Class 34.43.01 fasc. SS-PNRR 8.174.1/2021

Oggetto: **OGGETTO: [ID_VIP: 7791] COLLE VAL D'ELSA (SI) Progetto di un impianto agrofotovoltaico, della potenza di picco pari a 14,449 MW e delle relative opere di connessione al la RTN, da realizzarsi nel comune di Colle di Val d'Elsa (SI). Procedura di Valutazione di Impatto Ambientale ai sensi dell'art.23 del D.Lgs 152/2006.**
Proponente: CCEN Gracciano S.r.l.
Richiesta di Integrazioni MiC

Immagine QGis elaborata a cura della SS-PNRR

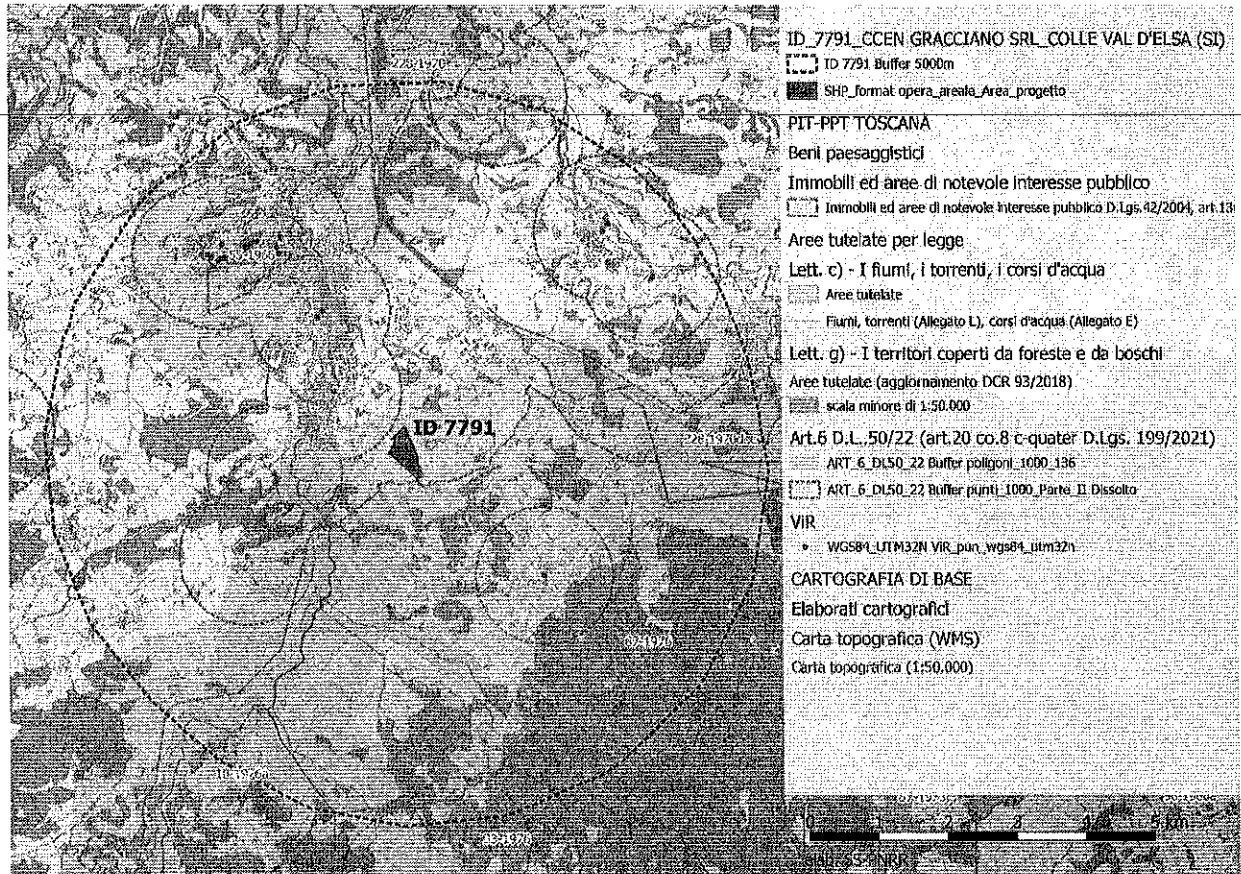
- L'area del campo fotovoltaico è inclusa nel buffer di 1000 metri (previsto dall'art.20 comma c-

quater del D.Lgs. 199/2021 e confermato dall'art. 6 del D.L. 50/2022) da aree tutelate ai sensi dell'art. 136 del D.Lgs 42/2004, ed è adiacente ad un'area sottoposta a tutela paesaggistica (L.1497/1939; Dlgs 42/2004 art. 136): immobili ed aree di notevole interesse pubblico - AGGIORNATO DCR 46/2019, identificata il codice 67-1976 (la distanza da quest'ultima è pari a circa 10 metri). Si richiede di produrre la Relazione paesaggistica redatta ai sensi del DPCM 12/12/2005 e in riferimento alle modalità di tutela dell'area oggetto di intervento previste dal PIT-PPT Toscana;
